## 1. 東名ジャンクション周辺地域課題検討会

# 『外環整備に関する地域の具体的な懸念 及び地域が求めること』

平成20年6月16日

東名ジャンクション周辺地域の課題検討会 メンバー

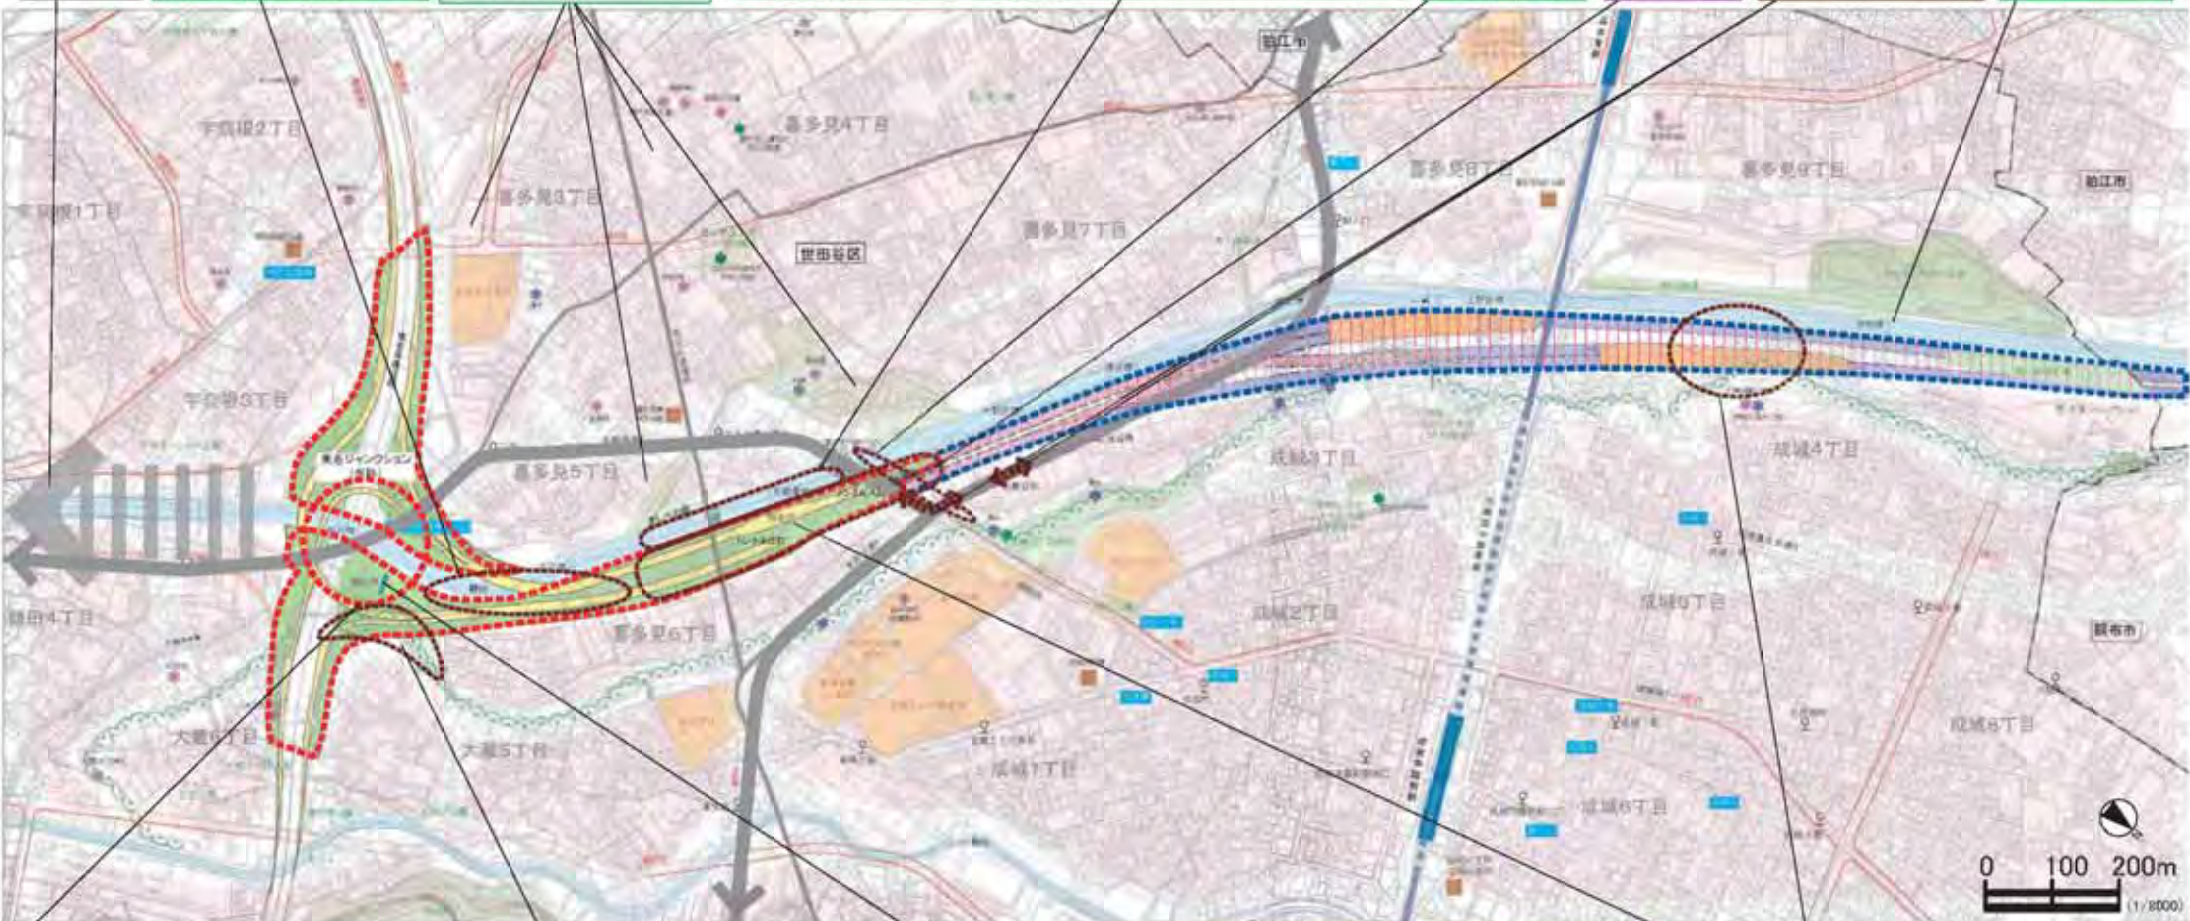
計画検討の進め方  
 予測データは信憑性に欠けるので、事例を検証する形で環境への影響を示してほしい。  
 予測の値はいくらでも操作ができるのではないかと思う。予測方法、B/Cの前提、計算方法といったものをきちんと示してほしい。  
 先行事例の反省が生かされず、同じ過ちを繰り返すのではないかと懸念がある。既に外環が完成済みの区間におけるデータを十分検証することが必要だ。  
 根本的に外環の必要性に懸念がある。外環整備効果として示されているデータには恣意性も指摘されており、指標としての信憑性に欠ける。それらの信頼性と妥当性を事例を示しながら説明してほしい。  
 議論の前提として、事業主体と責任の所在を明確にしてほしい。  
 生活設計ができないので、決めるならば早く決めて、それを伝えてほしい。  
 これまで示されているデータの信頼性を明確にしてほしい。必要性やルートの位置から議論する必要があるのではないかと、また、影響がないからきちんとした対策をしてくれないのではと不安だ。  
 新たに喜多見8丁目で大気質の調査をするそうだが、これまでにに行った環境影響調査が不十分ではないかと感じる。  
 通過交通量や経済効果のデータの信憑性を示してほしい。  
 環境データの観測地点の妥当性、選択の根拠を示してほしい。  
 現状のデータは外環から離れた場所で測定しているため、影響がないと言われても信用ができないので、喜多見小学校や砧小学校など測定地点を増やしてデータを把握し、その数値を反映した計画にしてほしい。

地域課題検討会の進め方  
 つくすることを前提とせず、幅広く議論できる場とすることが必要。  
 外環道の必要性について十分に議論がされていない。地域課題検討会の場でもっとその話をすべきではないか。  
 この場での議論が反映されず、結局住民の意見を無視して進めてしまうのではないかと。  
 地域の課題についての意見だけを取り上げられると、まるで計画に賛成しているように思われるが決してそうではない。意見を取りまとめる際には、文脈を壊さず、参加者の思いを歪めたりしないように留意してほしい。  
 これが最良な案だと示す際には、大衆ジャンクションなどの他事例をもとに、計画の根拠を説明してもらえると理解しやすい。  
 複数案を提示し、比較検討した上で案を絞り込むというプロセスがなされていないため、これが最適な案なのか疑問に思う。  
 全体での意見交換、Q&Aの時間もほしい。  
 基本的には作って欲しくないが、後戻りは難しいと思うので、できるだけデメリットを減らす視点から話をしている。前向きに議論するために、計画案の技術的な妥当性、環境影響調査の信憑性などの十分な情報を開示してほしい。  
 検討会の回数や時間を延ばしても良いので、時間をかけて十分話し合うべき。  
 これが最良な案なのか疑問がある。この地域だけにしわ寄せがきていると思えるこの計画案の妥当性を、技術的に住民がわかるように説明してほしい。住民の疑問に答える機会をこの会の中で作ってもらいたい。  
 これまで示されているデータの信頼性を明確にしてほしい。(必要性から議論する必要があるのでは。)  
 古いデータや不十分なデータを示されると、都合が悪いものを隠しているのではないかと感じるし、その状況で無理に議論を進めようとする不快感がつのる。  
 道路整備の予算はどのように決まるのか。

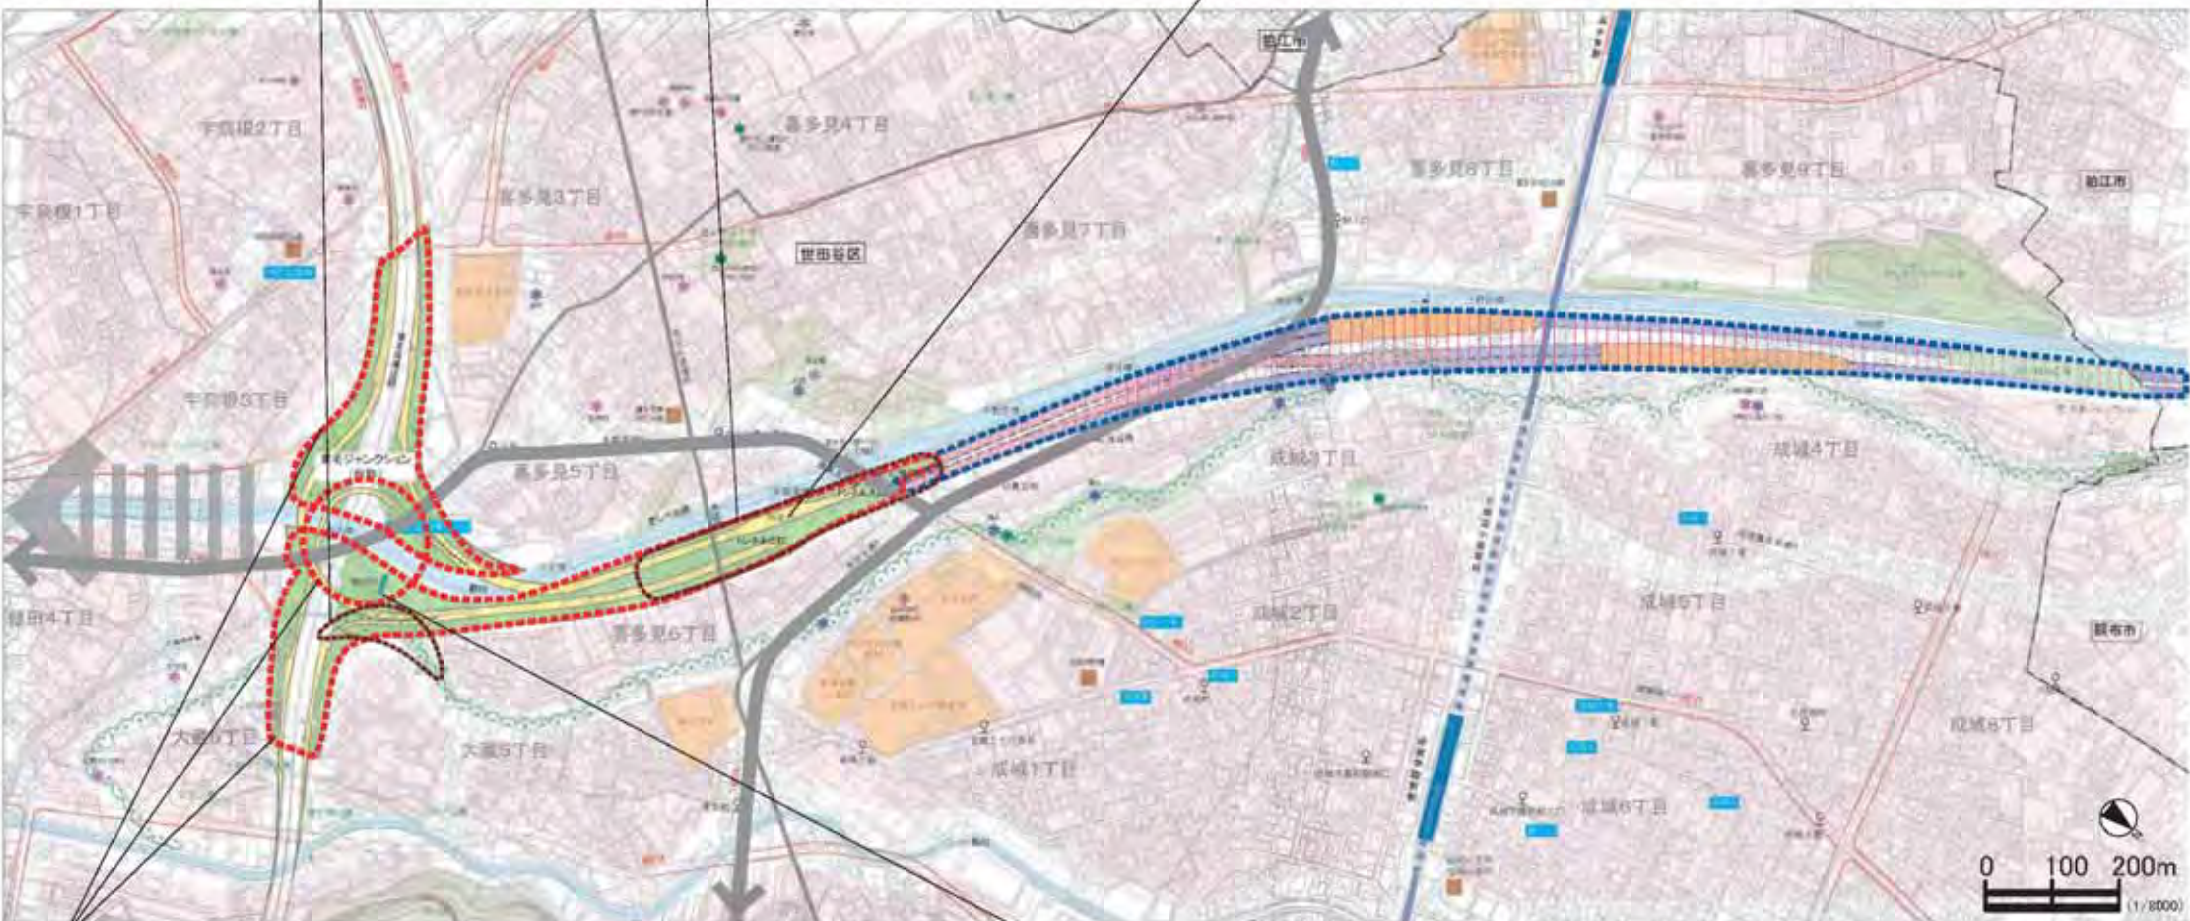
田圃公園付近の緑地帯(殿山)がなくなるのではないかと心配。  
園分寺崖線(殿山)の減少が心配。

外環の地上部で燃料や危険物を積載した車両の事故が発生した時に、避難スペースや緊急車両の対応策などが確保されているか懸念される。

環境アセスの結果では、トンネルの出入り口部分が一番影響が大きい。これに加え、換気所や料金所など、環境への影響が心配される施設がこの地域に集中して配置されることが心配である。  
外環に入る側に料金所を配置することが心配である。料金所には勾配を設けないため、その分、道路延長が長くなり、地上部が増えていることに不安がある。

外環に入る側に料金所を配置することが心配である。料金所を地下に設けることや、蓋をかけるなどして地下になる部分をできるだけ増やしてほしい。  
外環に入る側に料金所を配置することが心配である。ETCの普及やタグを使用した課金システムが開発されれば、料金所自体が不要になるかもしれないので、現計画よりも地下になる部分を増やしてほしい。
